# 不具合箇所説明図

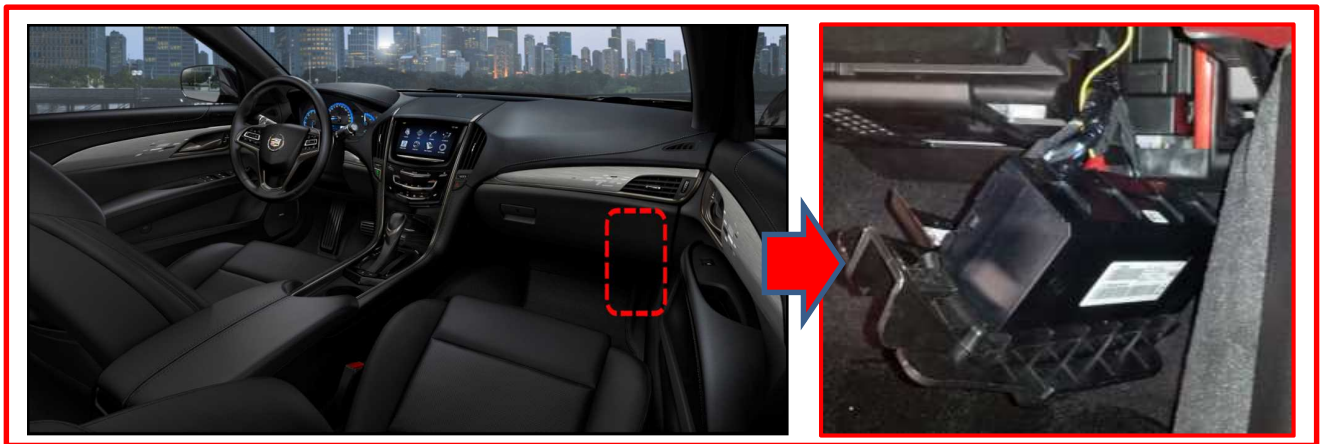
リヤガラスの曇り取り装置を制御するプログラムが不適切なため、オートモードにおいて、電源を供給し続けることがある。そのため、当該装置が発熱し、最悪の場合、火災に至るおそれがある。

全車両、当該制御装置のプログラムを書き換え、オートモード機能を削除する。また、オーナーズマニュアルを改訂する。

左Aピラー部分に青色ペイントを塗布する。
